Recueil des avis issus de la consultation auprès des ministères et organismes

Projet : Projet de parc éolien de la Madawaska sur les territoires de la ville de Dégelis et de la municipalité de Saint-Jean-de-la-Lande par Parc éolien de la Madawaska Inc.

Numéro de dossier : (3211-12-252)

Carte 1. Corridors écologiques établis par Deux pays Une forêt. La carte a été fournie par Horizon Nature du Bas-Saint-Laurent le 2024-01-31.

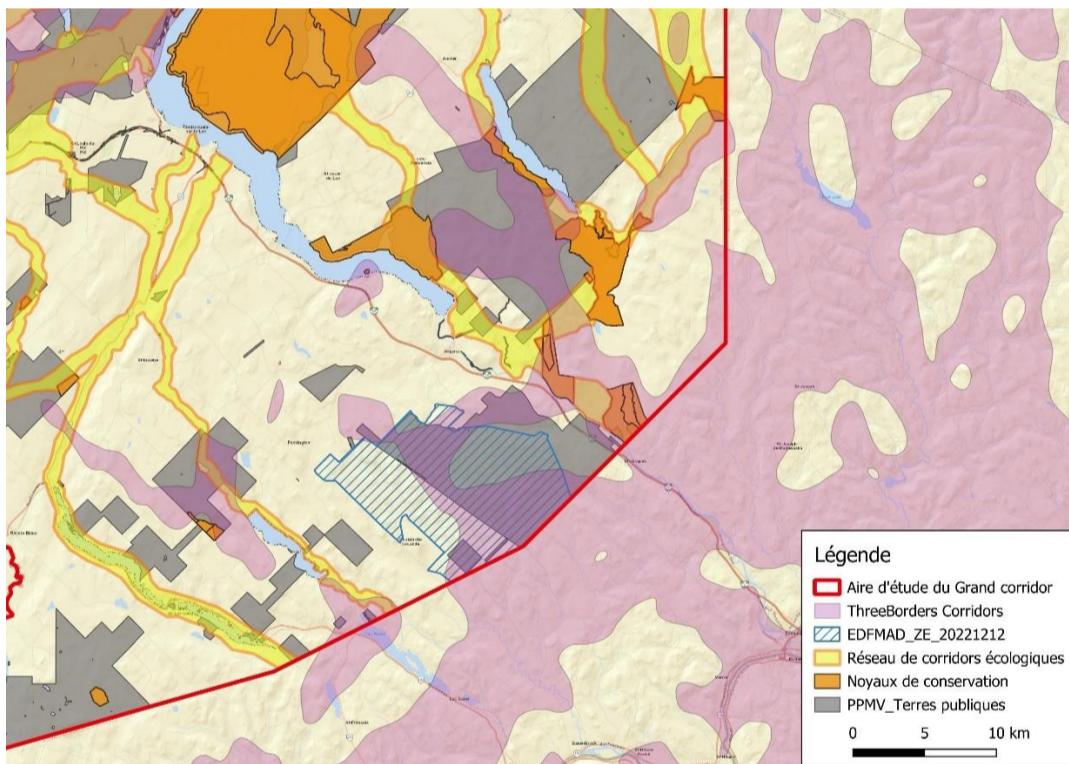
- Le promoteur doit à l'étape de l'acceptabilité, fournir le détail des préoccupations, des recommandations et des mesures d'atténuation convenues avec les organismes de conservation pour le maintien de la connectivité écologique dans le secteur.
